Informe: EIC-Lanamme-INF-0299-2023

Informe de visita a los puentes del
Proyecto Ampliación de la Ruta Nacional No. 32

INFORME FINAL

Figura 6 Escollera en río Guacimito

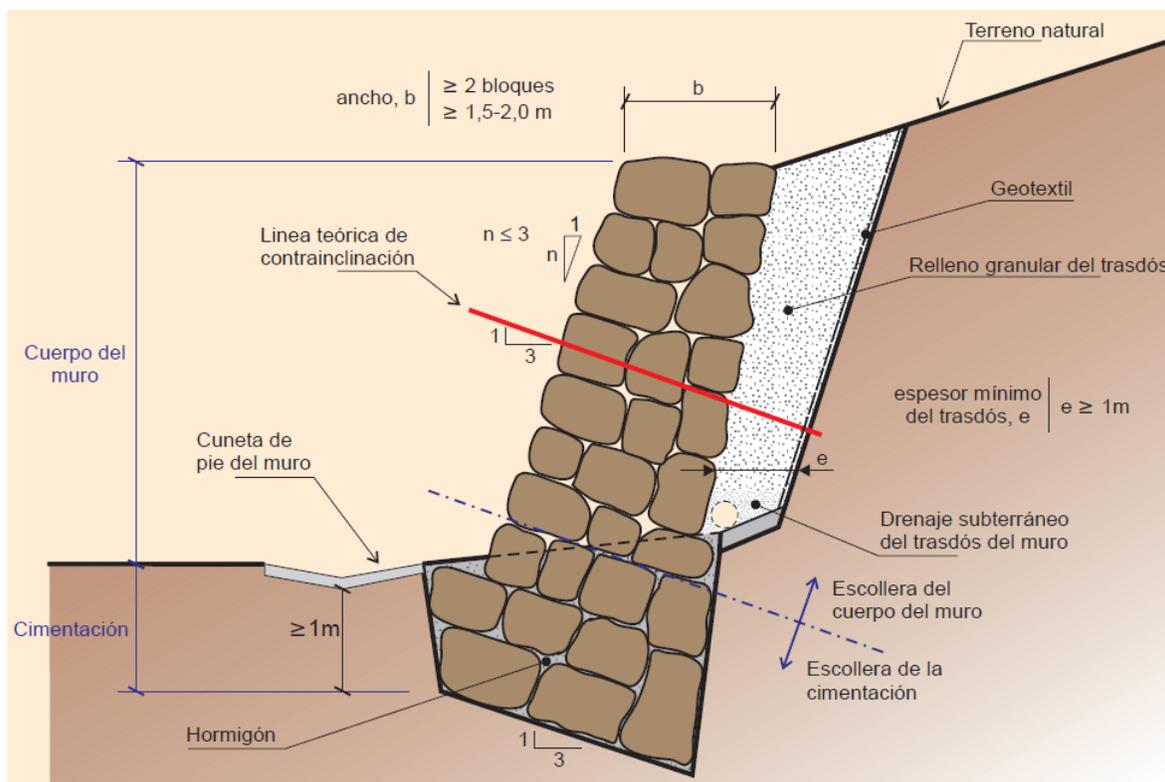
En el río Guacimito, se presenta la misma situación en la margen derecha que en los casos anteriores, una obra de concreto ciclópeo o una escollera con mortero construida sin generar un cierre adecuado en el pie de la obra de protección, pudiendo generar eventualmente erosión en el material de la ladera por acción del paso de la corriente del río.

Para todos los casos mostrados anteriormente, se considera recomendable realizar un cierre adecuado de las escolleras, contemplando lo indicado en la “Guía para el proyecto y la ejecución de muros de escollera en obras de carretera” que, aunque su alcance no comprende las escolleras como protección de laderas de ríos, solo las de carreteras, puede considerarse adecuado el cierre al pie que tienen estos diseños para evitar la erosión que pueda causar el paso del agua por la corriente. La conformación de este tipo de escolleras de carretera es la siguiente:

Figura 7 Geometría de las escolleras como obras de retención en carreteras

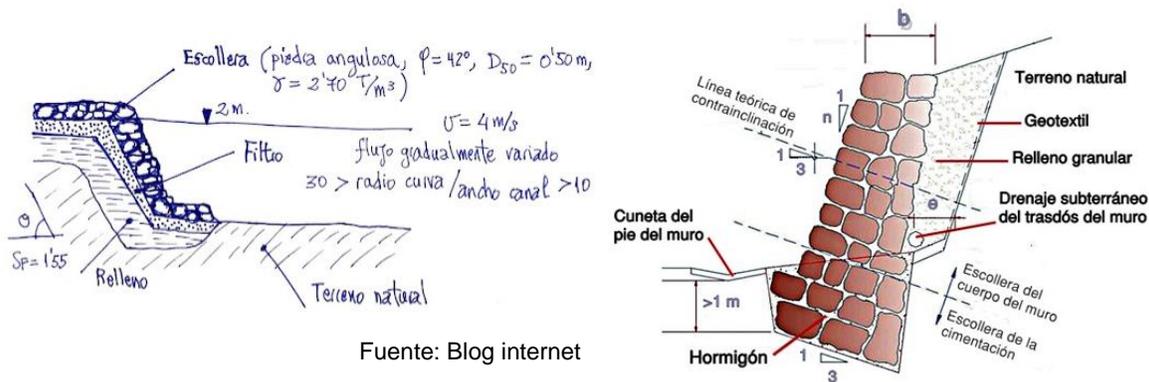
Obsérvese que se recomienda construir una gaveta en el terreno firme para allí realizar la cimentación de la escollera. A pesar de que las escolleras como obras de protección contra la erosión no son una obra de retención, y por lo tanto no es tan necesario que se encuentren cimentadas para transmitir las cargas laterales al terreno firme, es importante contar con este componente para proporcionar un cierre adecuado en la zona del pie de la escollera y así evitar que el material suelto se pierda con las corrientes fuertes de los ríos o bien que el material se erosione excesivamente en la zona “colgada” de la escollera que no cuenta con el cierre.
